NASLOV: Predlog Odloka o spremembah in dopolnitvah Odloka o občinskem
podrobnem prostorskem načrtu za območje Bavarskega dvora

o spremembah in dopolnitvah Odloka o občinskem podrobnem prostorskem načrtu za območje Bavarskega dvora

predloga Odloka o spremembah in dopolnitvah Odloka o občinskem podrobnem prostorskem načrtu za območje Bavarskega dvora

Ureditvena situacija - pritličje

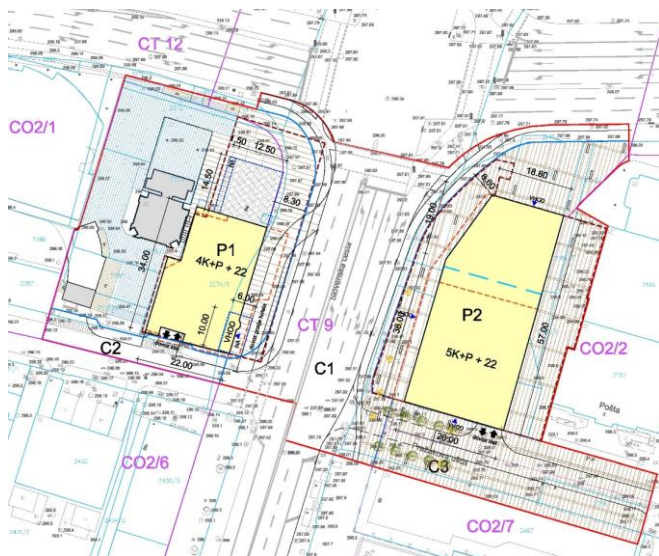
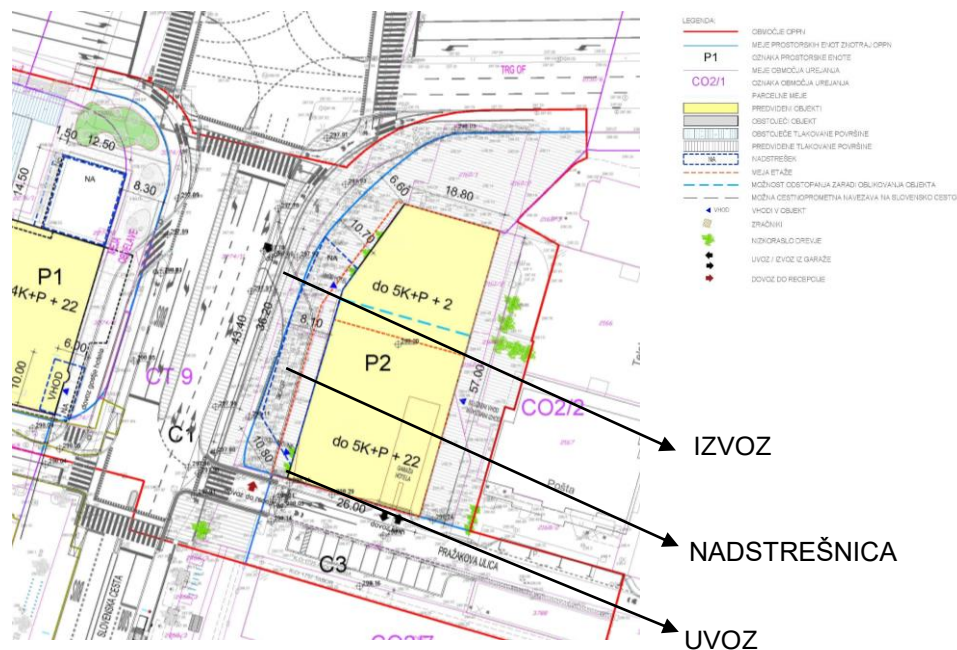
Območje sprememb in dopolnitev obsega vzhodni del območja Občinskega podrobnega prostorskega načrta in sicer območje prostorskih enot P2, C1 in C3.

- ureditev novega dovoza s Pražakove ulice za potrebe dostopa hotelskih gostov s taksiji in avtobusi do vhoda v objekt in izvoza na Slovensko cesto;
- izvedba nadstrešnice pred vhodom;
- možnost gradnje manjšega števila kletnih etaž in ureditve spremljajočih prostorov za hotelsko dejavnost v kleti;
- uskladitev prometne ureditve obodnih cest z izvedbenim načrtom za rekonstrukcijo Slovenske ceste.

UREDITVENA SITUACIJA - PRITLIČJE

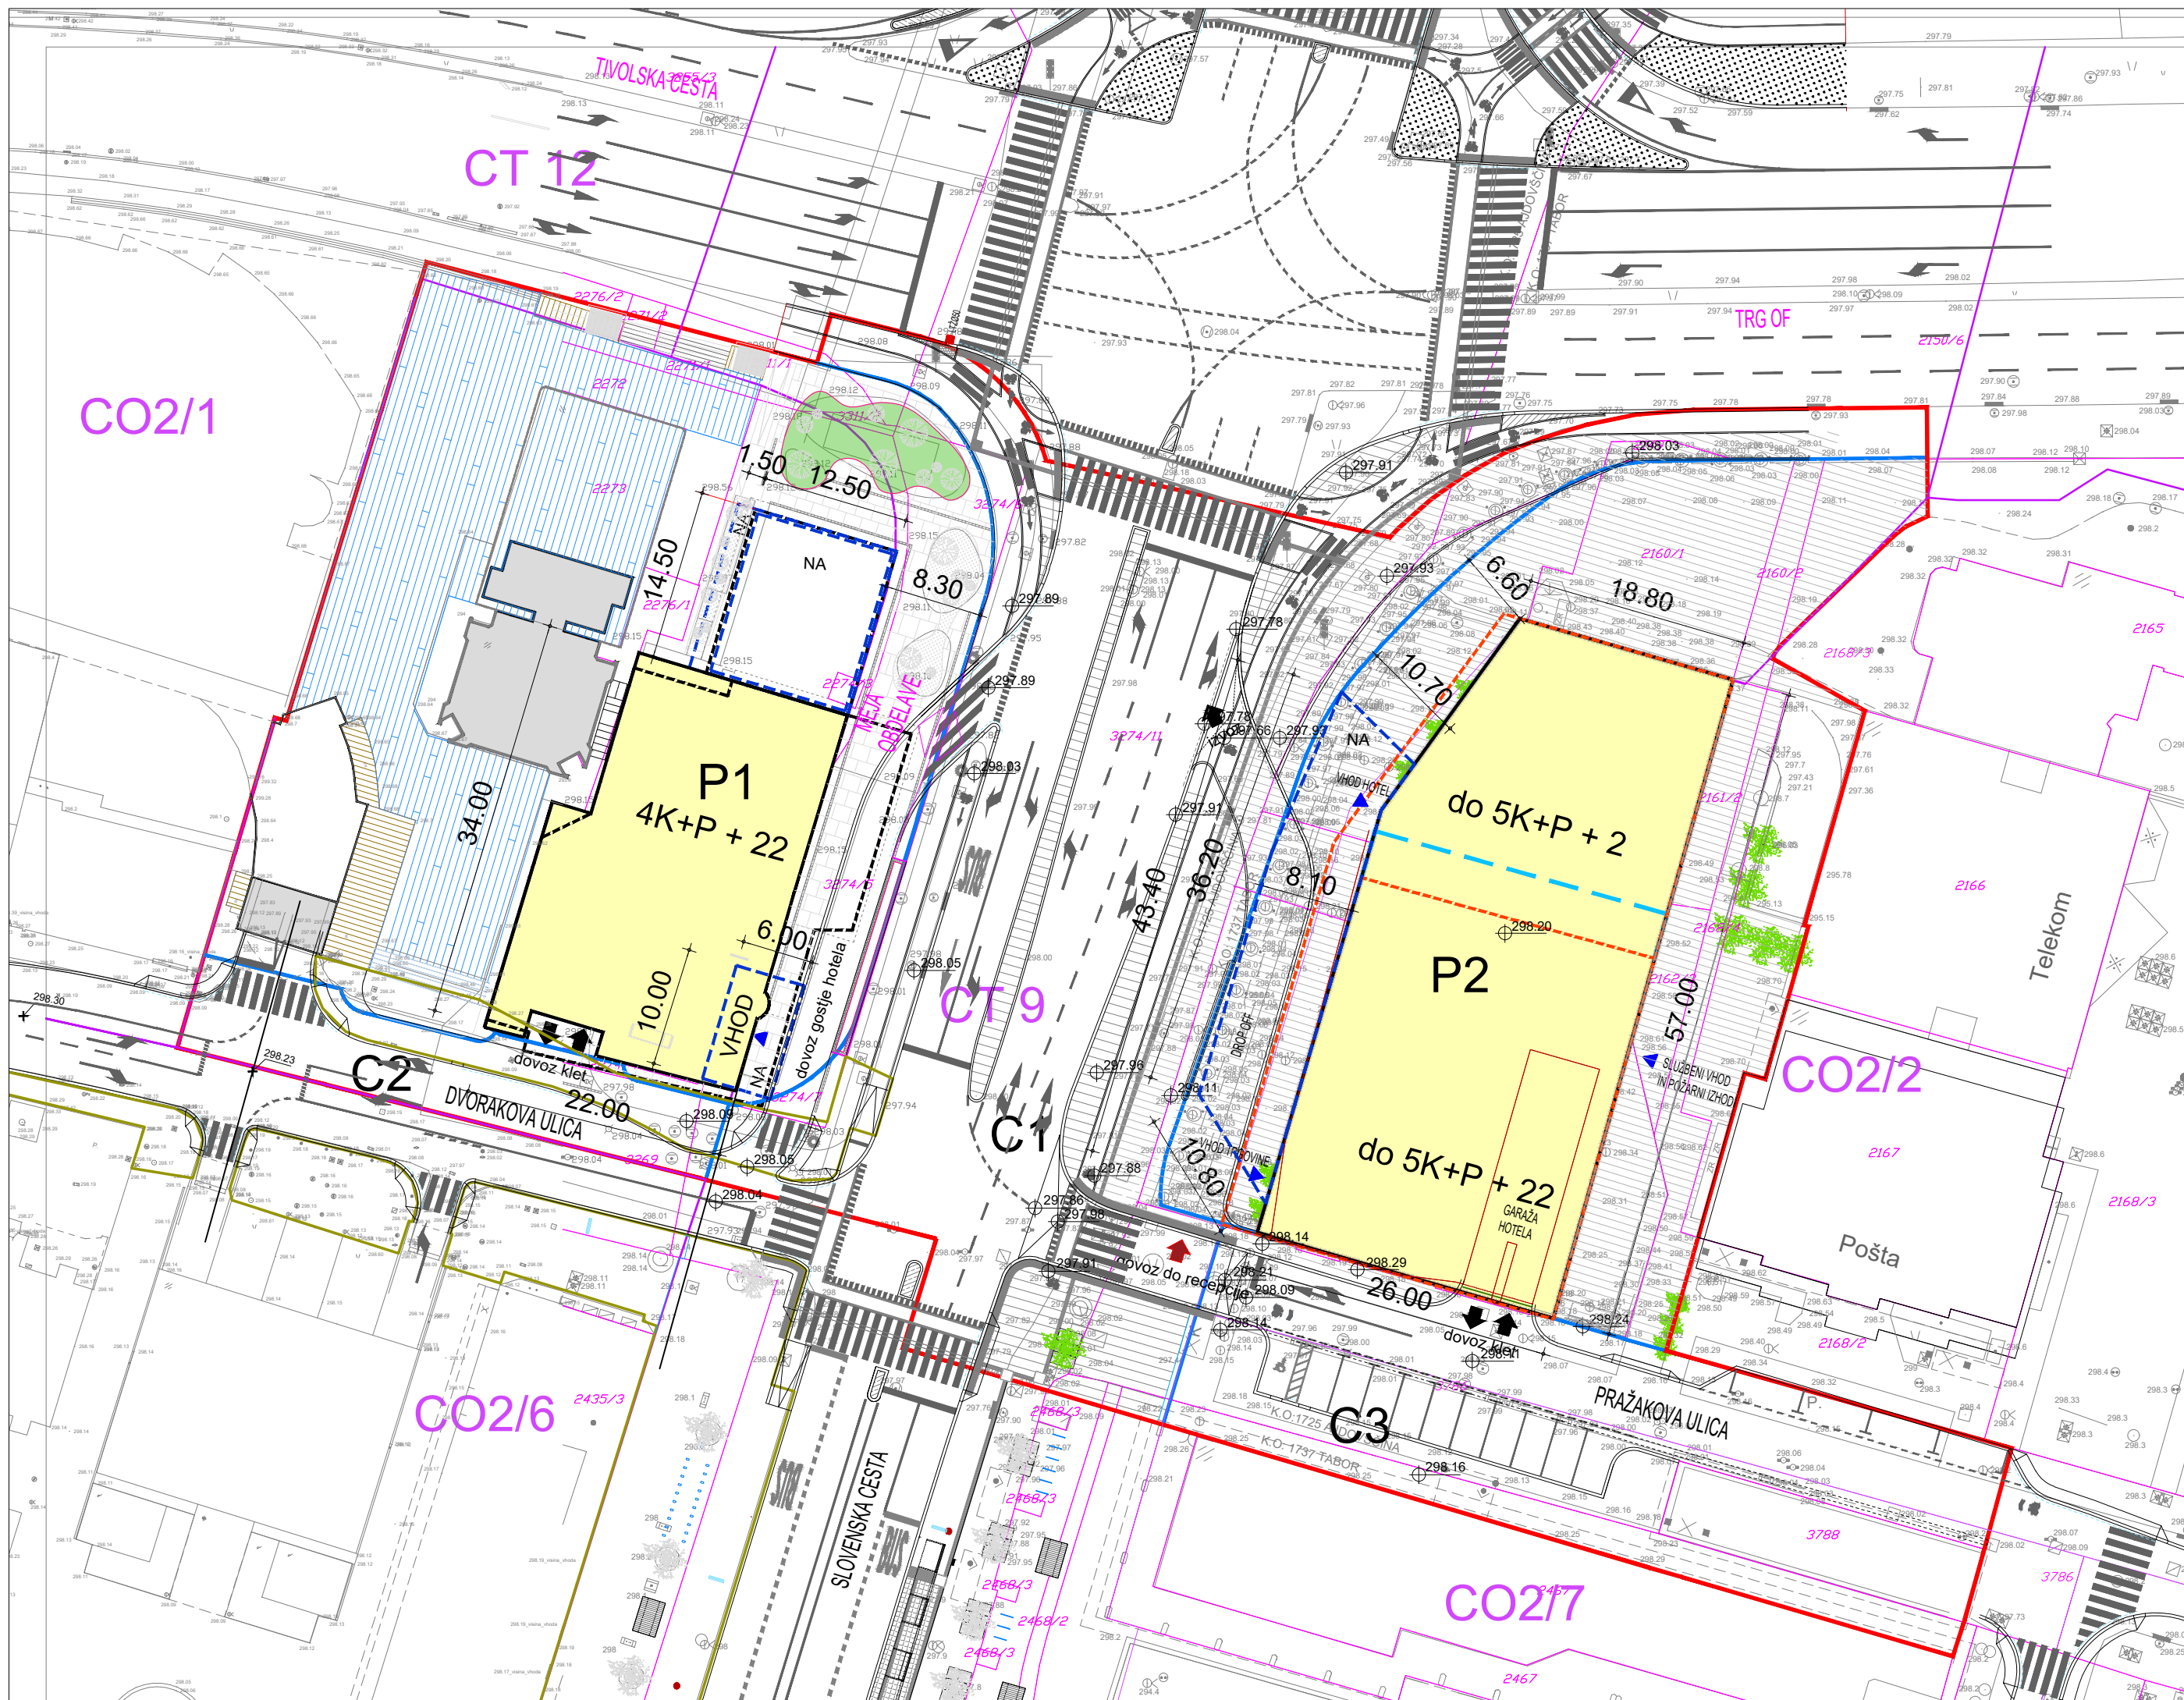
Grafični načrti z oznakami »4.1 Ureditvena situacija – pritličje«, »4.2 Ureditvena situacija – tipična etaža«, »4.5 Značilni prerezi« in »4.7 Prometno tehnična situacija, idejna višinska regulacija« se nadomestijo z novimi grafičnimi načrti z enakimi naslovi in so sestavni deli tega odloka.

PROMETNO TEHNIČNA SITUACIJA, IDEJNA VIŠINSKA REGULACIJA

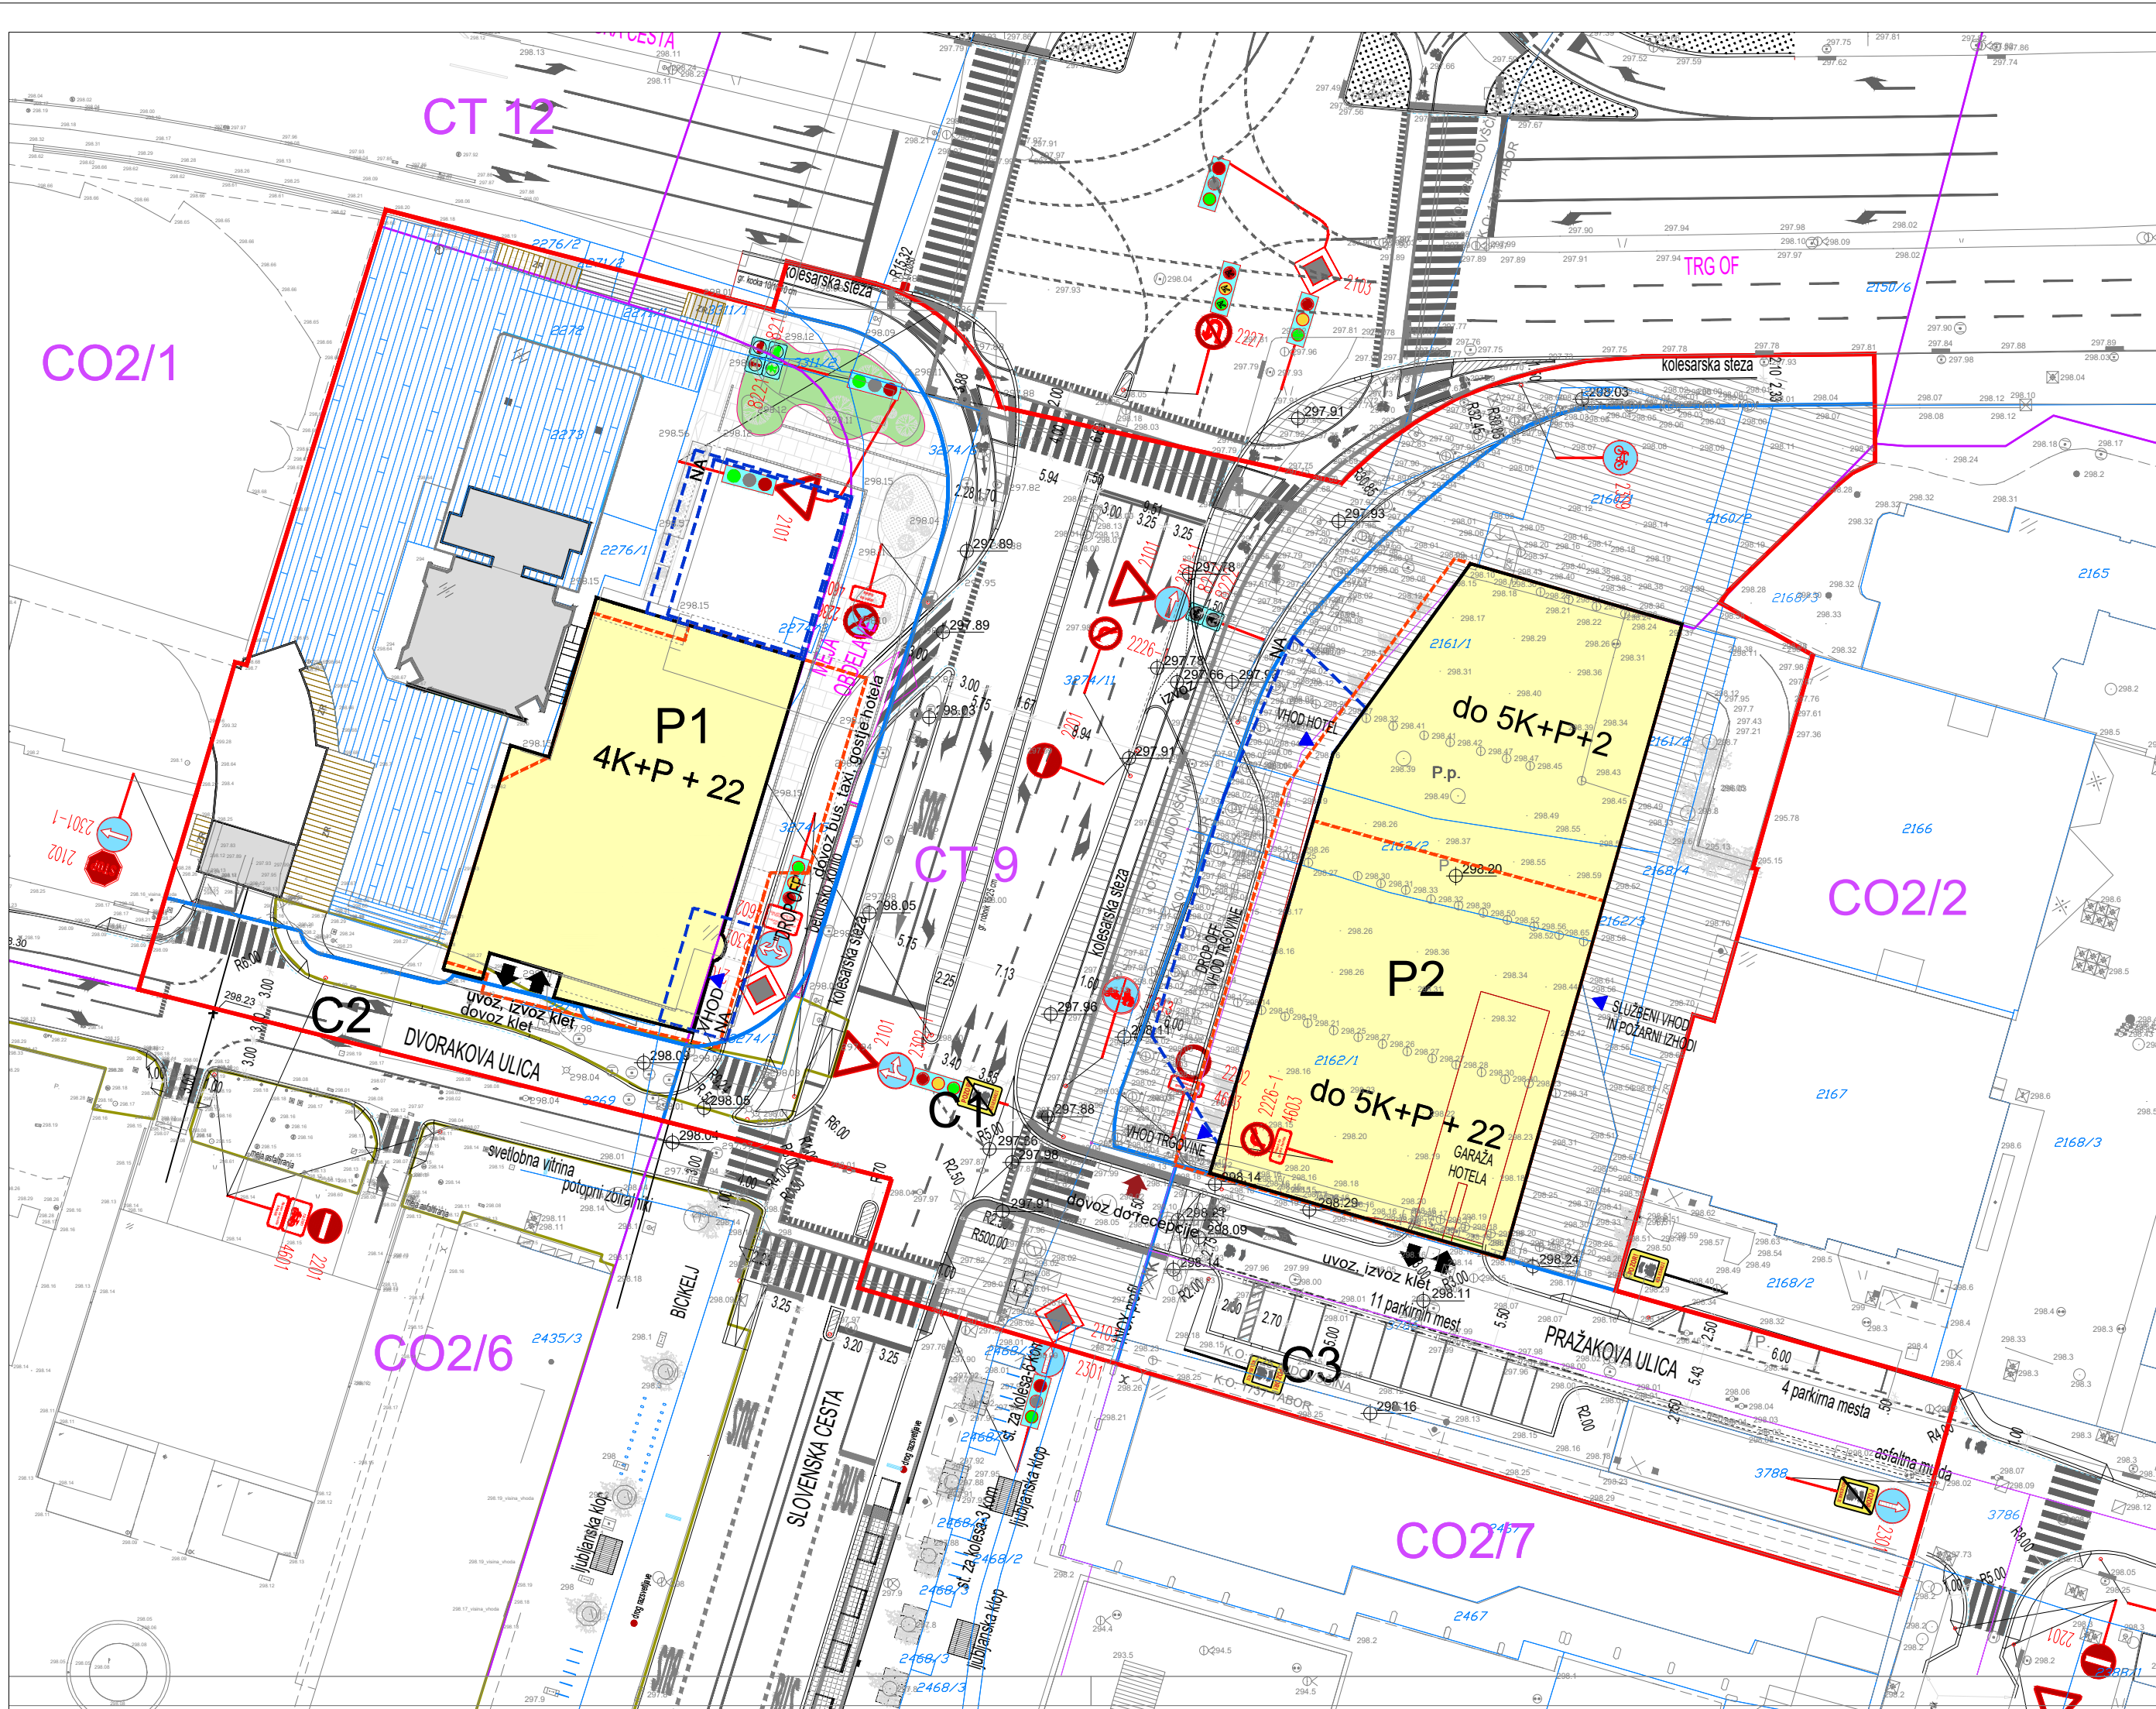
Ali bo uvoz preko zebre in zavijalni pas na peščevih površinah? Postavlja se vprašanje varnosti pešcev in kolesarjev v prometu.

Površina bo tlakovana. Označen prehod za pešce (zebra) ostaja ob Slovenski cesti. V predlogu odloka OPPN se ureditev spremeni tako, da se dodatna talna označba (zebra), ki je bila predvidena na vzhodni strani, na dovozu do vhoda pred hotel, ukine.

Predlog Odloka se dopolni z določbo, da je treba območje kratkotrajnega parkiranja pred vhodom v hotel fizično ločiti od površin za pešce in kolesarje (ozelenjena korita, dvignjeni prometni otok, ipd.).
